**Forum mondial de l'harmonisation  
des Règlements concernant les véhicules****176<sup>e</sup> session**

**Accord de 1958 : Examen des projets d'amendements  
à des Règlements ONU existants, soumis par le GRSP****Proposition de complément 7 à la série 03 d'amendements  
au Règlement ONU n° 95 (Choc latéral)****Communication du Groupe de travail de la sécurité passive\***

## Complément 7 à la série 03 d'amendements au Règlement ONU n° 95 (Choc latéral)

Figure

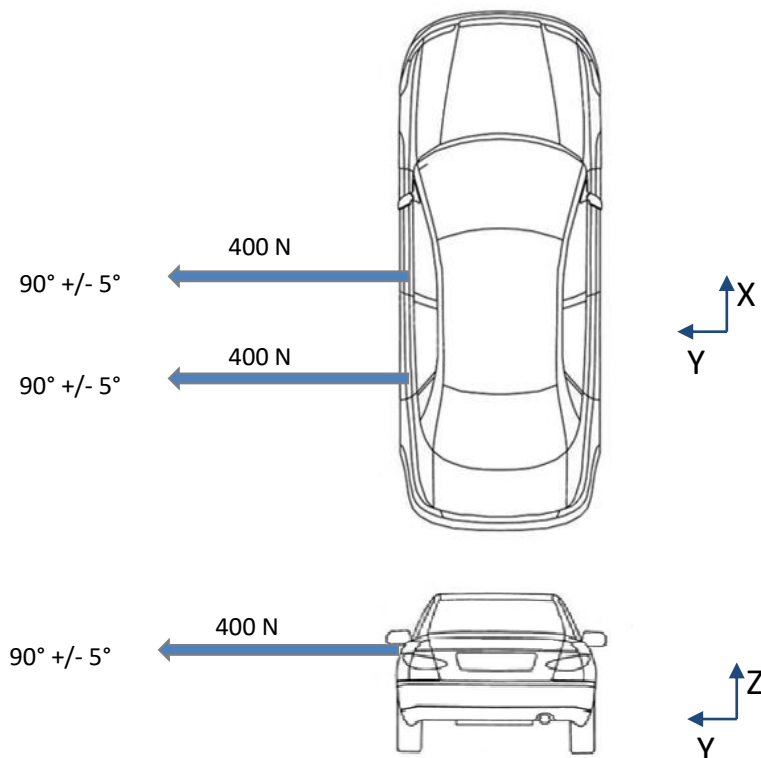
Paragraphe 5.3.1, lire :

- « 5.3.1 Aucune porte ne doit s’ouvrir au cours de l’essai.

Après l’essai, une porte est considérée comme non ouverte :

- S’il est clairement visible que la serrure de la porte est fermée ; ou
- Si la porte ne s’ouvre pas lorsqu’elle est soumise à une force de traction statique d’au moins [400 N] appliquée dans la direction y, comme sur la figure ci-dessous, aussi près que possible du rebord de la fenêtre et du bord de la porte opposé aux charnières, à l’exception de la poignée.
